令和3年1月12日

敦賀発電所1号炉廃止措置計画変更認可申請書の補正について

敦賀発電所1号炉 廃止措置計画変更認可申請書
(令和2年9月4日 廃室発第39号) の補正前後比較表

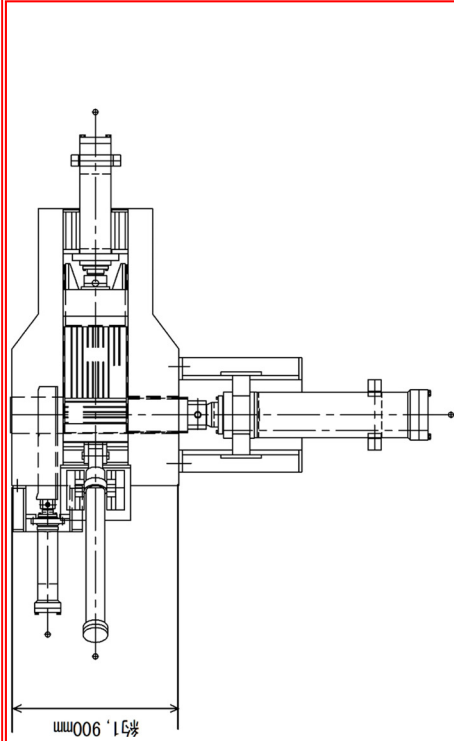
記載の削除 (圧縮減容装置の導入に関する記載を本文七に見直したることによる。)

図5-4 圧縮減容装置の概略図面

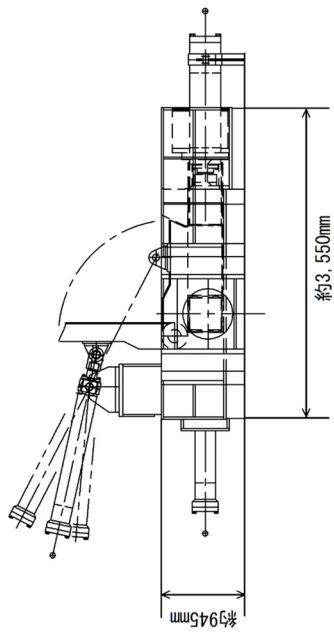
変更前	変更後	備考
	<p style="text-align: center;"><u>(削除)</u></p>	<p>記載の削除 (圧縮減容 装置の導入 に関する記 載を本文七 に見直した ことによ る。)</p>

図7-2 圧縮減容装置の概略図面

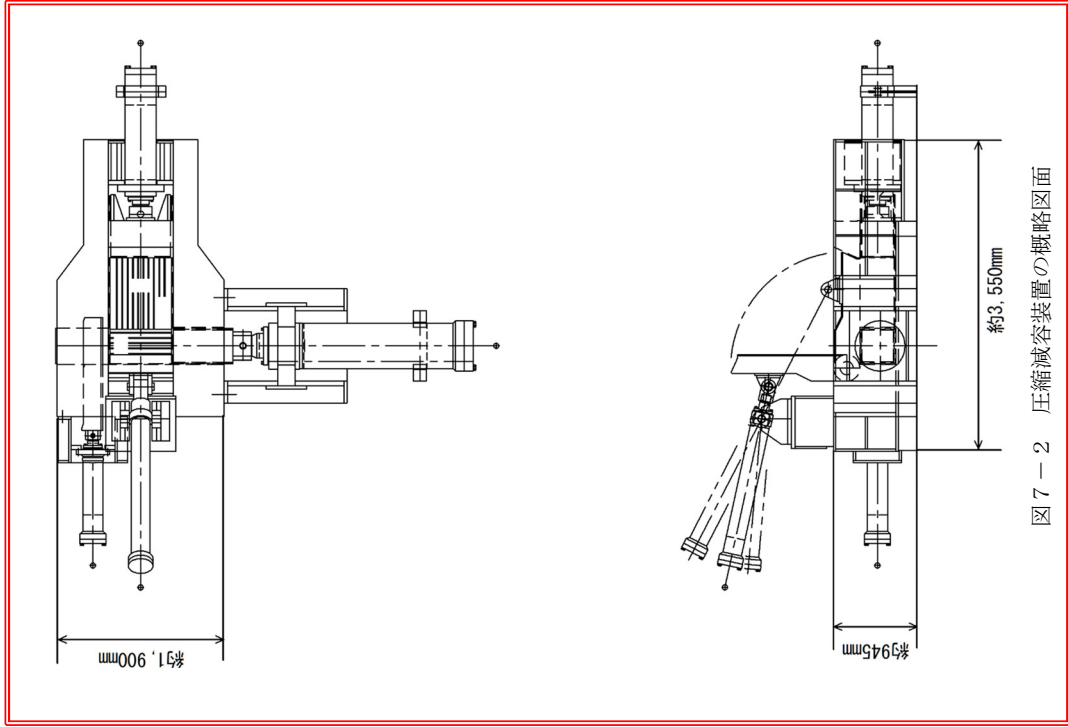
専ら廃止措置で使用する性能維持施設の追加（圧縮減容装置）
